Krycí list ZBV

II-105 Jílové, Kabáty, opěrná zeď

SO 202 - nestabilní svah

2

SCHÉMATICKÝ ŘEZ

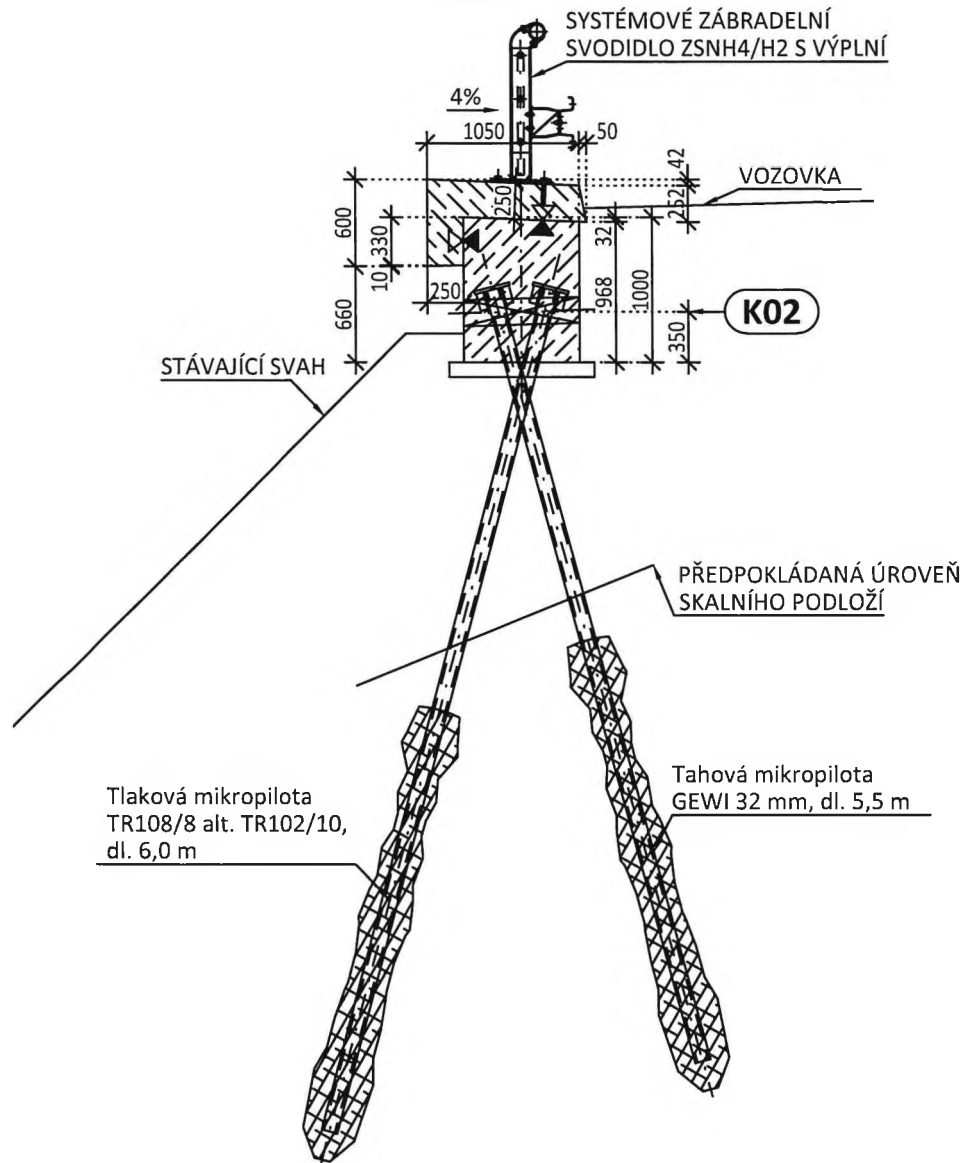
V rámci Výrobního výboru č.3 byly prezentovány závěry z provedeného IGP na stavbě pro stavební objekty SO 201, SO 202. Dle IGP se v dotčeném území nachází povětšinou (vyjma sondy J3) až 2,50 m písku (rozvětralý granodiorit). V případě dodržení požadavku na zachování provozu při provádění díla, nelze dosáhnout únosnosti svahu na hraně výkopu a je třeba provoz na komunikaci vymezit ve vzdálenosti min 1m od hrany výkopu. Při tomto řešení, není možné zachovat minimální šířku pruhu 2,75m.

Z výše uvedeného zhotovitel předkládá 2 variantní řešení, která spočívají v zapažení stavební jámy, a nebo ve změně konstrukčního řešení opěrné stěny.

Pro obě variantní řešení v příloze přikládáme předběžný cenový dopad, který bude na základě dopracování RDS upřesněn.
